**INFORME DE HITO DE CONTROL
Nº 021-2024-OCI/5347-SCC**

**“MEJORAMIENTO Y AMPLIACIÓN DE LOS SERVICIOS
EDUCATIVOS DE LA I.E. FERNANDO BELAUNDE TERRY EN
EL C.P. SAN ANTONIO DEL DISTRITO DE MOQUEGUA -
PROVINCIA DE MARISCAL NIETO - DEPARTAMENTO DE
MOQUEGUA”**

HITO DE CONTROL Nº 2 – GESTIÓN DE INICIO DE OBRA

Imagen n.º 2
Detalle de zapata según el plano E-I1 2 Cimentación, zapatas y detalles Bloque S-01”

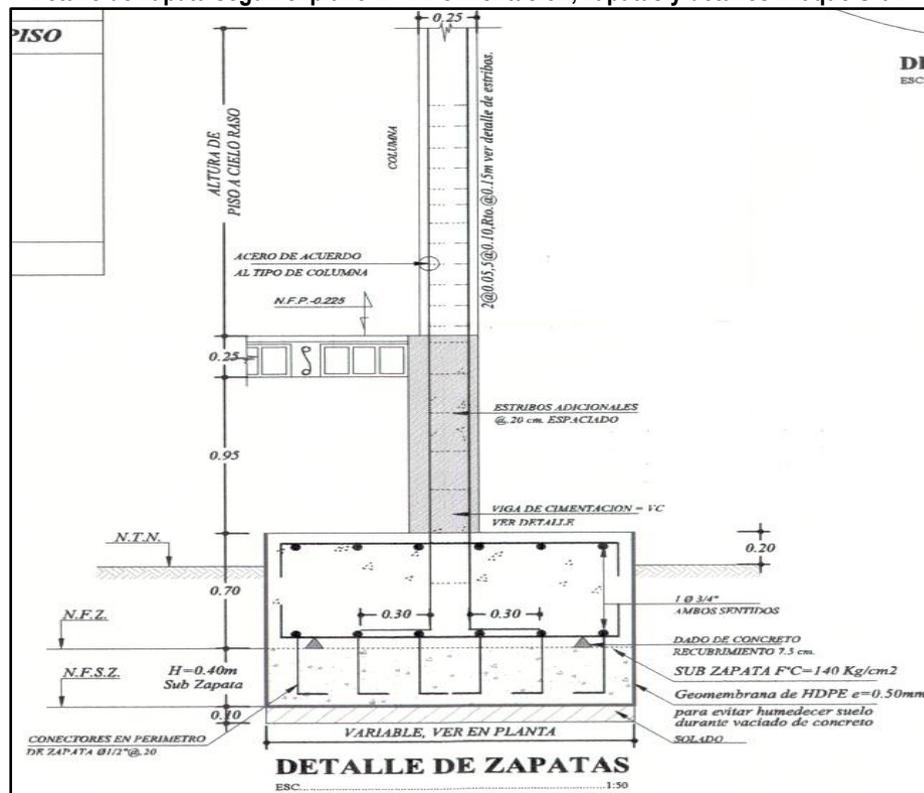
En tal sentido, podemos colegir que la norma técnica E.050 establece que los elementos de la cimentación solamente deben apoyarse en los estratos que corresponden a suelos no expansivos y, en los casos más desfavorables, cuando el estrato del suelo tiene un potencial de expansión bajo; por tanto, de la revisión al *“Estudio de mecánica de suelos con fines de cimentación”* del tomo XIX del expediente técnico, se advierte que no se ha determinado, a través de los ensayos de laboratorio correspondientes, que el suelo tenga un potencial de expansión bajo; sin embargo, de la revisión de los planos de cimentación de las estructuras del proyecto, la cimentación está conformada por zapatas aisladas (conectadas con vigas de cimentación), las cuales se apoyan directamente sobre el suelo expansivo, poniendo en riesgo a todas las estructuras que se apoyaran directamente sobre el suelo expansivo, conforme se aprecia en la siguiente imagen.

Imagen n.º 3
Dimensiones de la zapata ubicada en la intersección del eje B y el eje 3 correspondiente al bloque P-1.

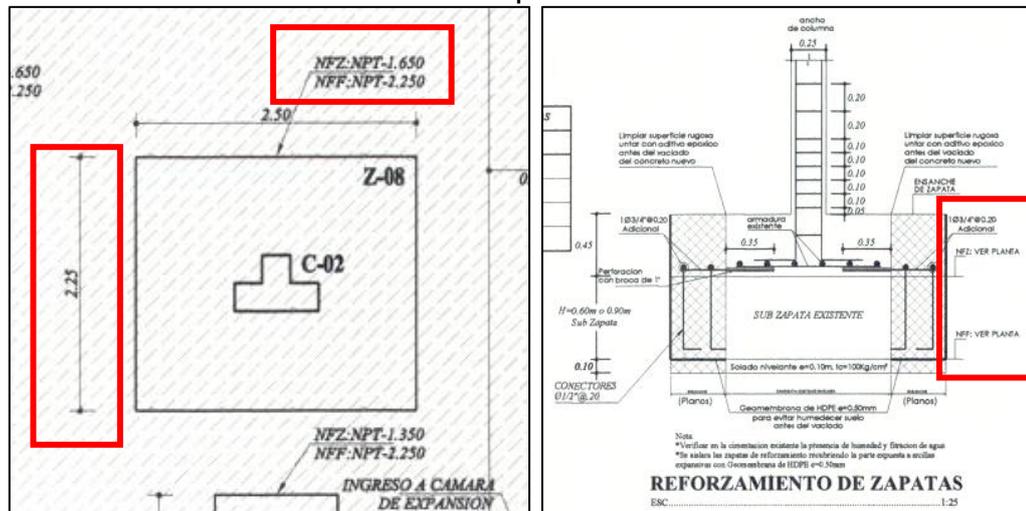
Por tanto, se verificó que según el plano de estructuras E-A1 “Cimentación, zapatas y detalles del Bloque P-01”, se tiene una cimentación superficial, siendo que la zapata ubicada en la intersección del eje B y el eje 3, la profundidad de cimentación es de 2.25 m y el ancho de zapata de 2.25 m, siendo esta la cimentación más crítica, conforme se muestra en la siguiente imagen:

Imagen n.º 6
Cimentación del Bloque P-1 (primaria - estructuras existentes)

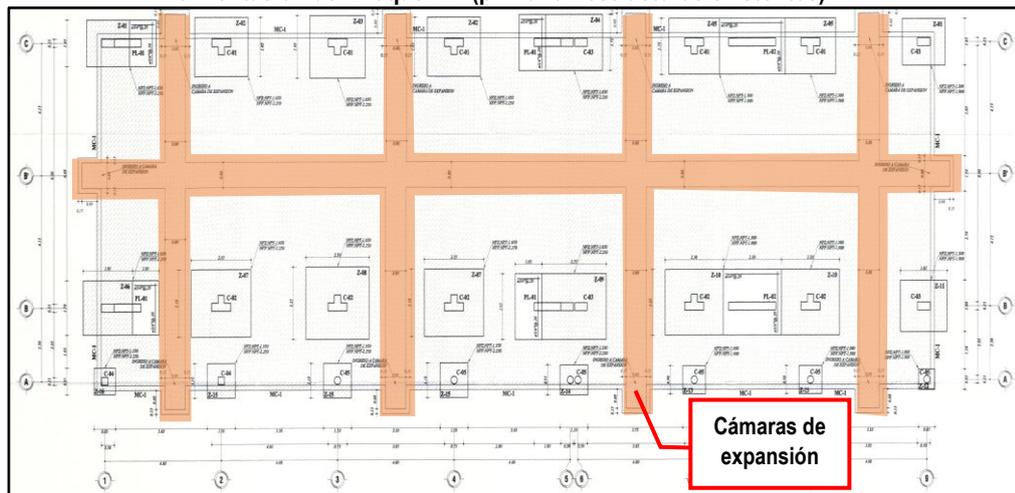
Así también, de la revisión de los planos de cimentación de las edificaciones de primaria, se verificó que se mantiene el sistema estructural existente, el cual consiste en un sistema de zapatas aisladas conectadas mediante vigas de cimentación, considerándose además cámaras de expansión, los que tienen un espesor de 0.80 metros y un muro de concreto que bordea perimetralmente la cimentación de la estructura, siendo que la ejecución de las edificaciones de secundaria también consideran la ejecución de dicho sistema con cámaras de expansión y con el muro de concreto perimetral, conforme se muestran en las siguientes imágenes:

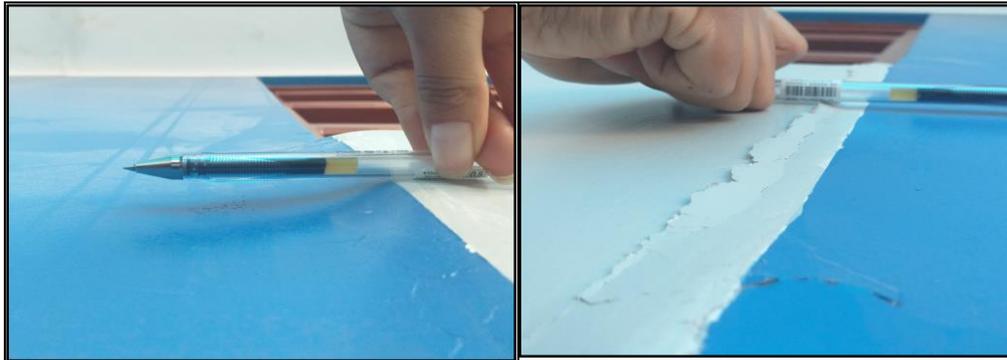
Comentarios:
Desalineamiento de los muros de albañilería respecto de las columnas

Imagen n.º 24

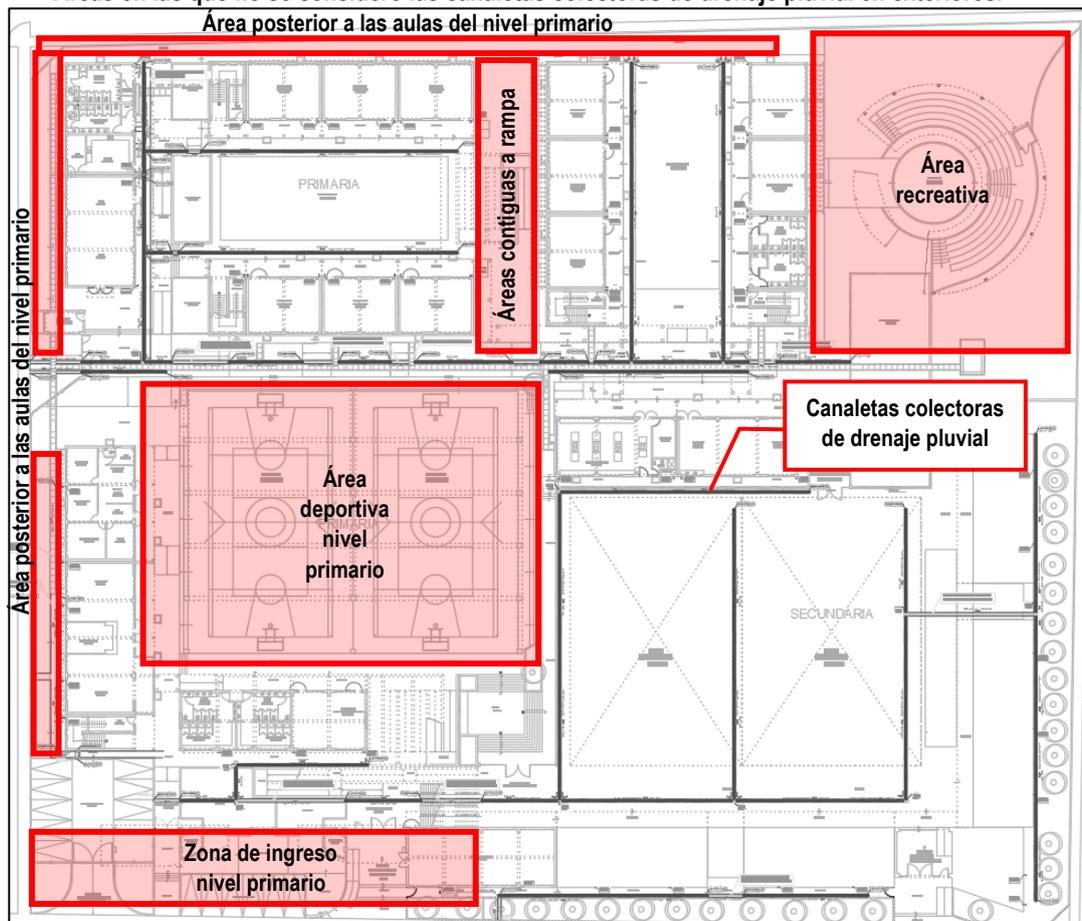
De la revisión del plano IS-26 correspondiente a las instalaciones sanitarias – red general pluvial – exteriores (sistema de drenaje pluvial), del expediente técnico, se advierte que no se consideró la construcción de canaletas para la evacuación de aguas pluviales en toda el área donde se ubican las estructuras del nivel primario y secundario, así como las áreas exteriores, conforme se aprecia en la siguiente imagen.

Áreas en las que no se consideró las canaletas colectoras de drenaje pluvial en exteriores.

De la imagen anterior podemos advertir que existen zonas sin canaletas colectoras de drenaje pluvial por donde podría infiltrarse agua producto de las precipitaciones pluviales o las actividades humanas. Cabe precisar que el suelo expansivo, aumenta de volumen cuando su contenido de humedad aumenta, por lo que, en los planos de estructuras de primaria y secundaria se dispone lo siguiente: “Verificar en la cimentación, piso técnico existente y proyectado, que no exista la presencia de humedad o filtraciones de agua, caso contrario se procederá a erradicar el origen que lo produce”.

Imagen n.° 41, 42, 43, 44, 45, 46, 47, 48, 49, 50, 51 y 52
Fisuras y desplazamientos horizontales y laterales en muros del cerco perimétrico.

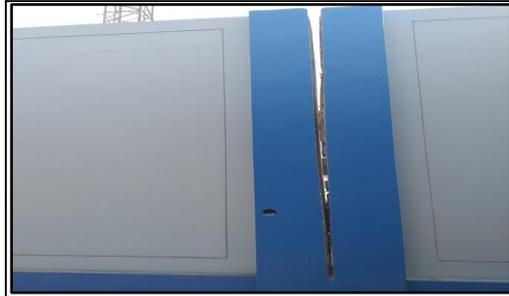
Fisura diagonal de muro del cerco perimétrico.	Fisura diagonal de muro del cerco perimétrico

Imagen n.º 54

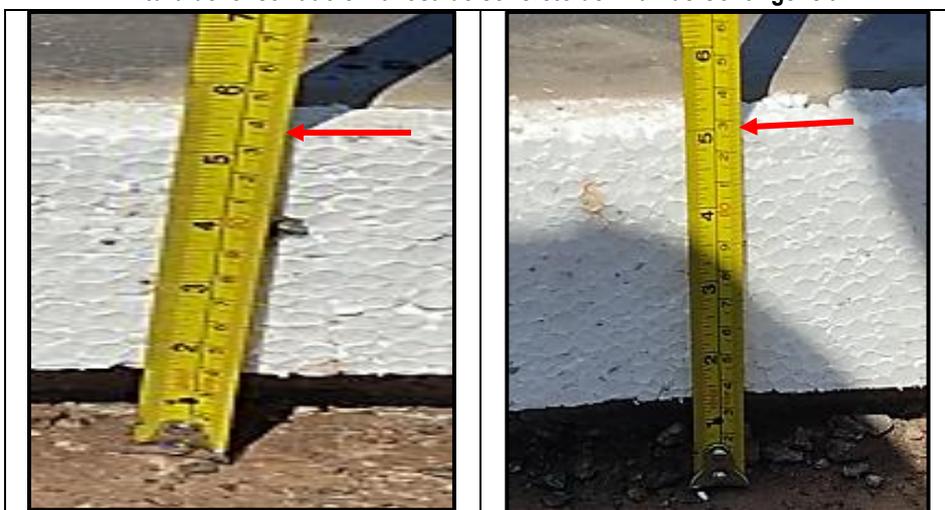
Al respecto, durante la visita de inspección efectuada el 20 de marzo de 2024, se realizó la medición del espesor de la losa de concreto simple en las juntas con paños anteriores, obteniéndose una altura variable de 0.13 m y 0.14 m y 0.22 m para la uña perimetral de la losa, cuando según el plano E-01 PLAN DE CONTINGENCIA – ESTRUCTURAS LOSA DE CONCRETO – PRIMARIA”, el espesor de la losa de concreto debe ser de 0.15 m y la altura en la uña perimetral debe ser de 0.30 m. Estas diferencias constan en el “Acta de visita de inspección N.º 2-2024-OCI-GRM-I.E. FERNANDO BELAUNDE TERRY”.de 20 de marzo de 2024 y las fotografías tomadas, conforme se muestra en las siguientes imágenes:
